ARPAT - AREA VASTASUD . Dipartimento di Arezzo - Settore Supporto tecnico

Oggetto: Polynt S.p.A. PAUR ex D.Lgs. 152/2006 art. 27-bis e L.R. 10/2010 art. 73-bis, "Installazione Polynt S.p.A.", ubicato in via del Pruneto n. 40, in Comune di San Giovanni Valdarno (AR). Richiesta integrazioni.

Istruttoria

Figura 2: rosa dei venti relativa alla stazione del SIR “Montevarchi” anno 2020 (pag. 16 in “Studio”).

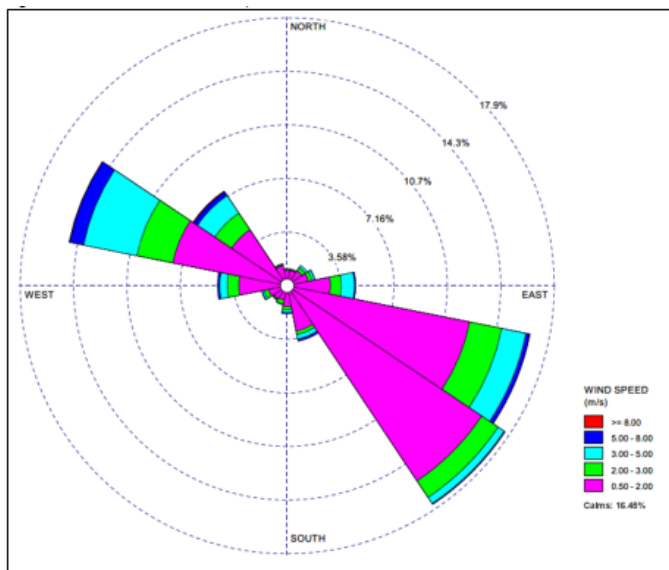
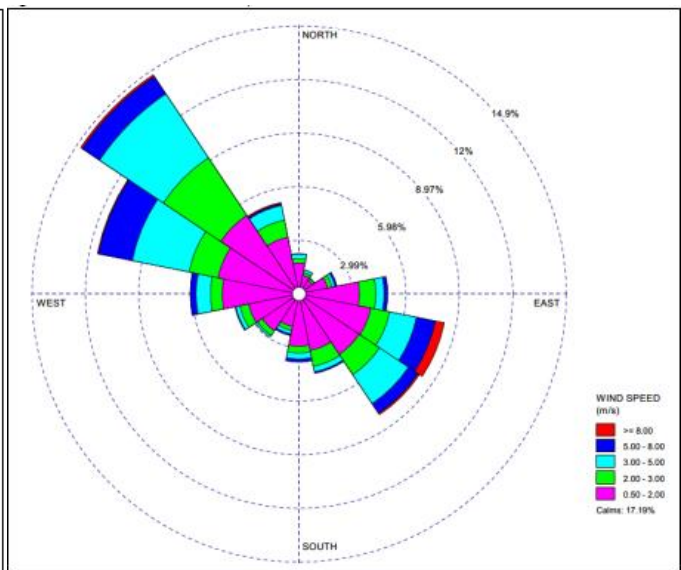
congruità degli andamenti delle curve di iso-livello riportate nei risultati: si richiede perciò che venga fornita la citata rosa dei venti.

Si osservano percentuali piuttosto elevate delle calme di vento. Queste variano per la stazione “Montevarchi” da un minimo del 14,47% ad un massimo del 18,31% del totale, per la stazione “Casa Rota” variano da un minimo del 11,86% al massimo del 17,19%. Seppure il modello CALPUFF sia in grado di gestire tali situazioni, preme osservare che le situazioni di calma di vento sono quelle più complesse da simulare per la dispersione degli inquinanti. Lo “Studio” non riporta osservazioni riguardo la distribuzione di frequenza delle classi di stabilità atmosferiche né delle classi delle altezze di rimescolamento degli strati bassi dell’atmosfera: si ritiene stato opportuno che il proponente fornisca anche queste informazioni al fine di migliorare la conoscenza del quadro conoscitivo micro-meteorologico.
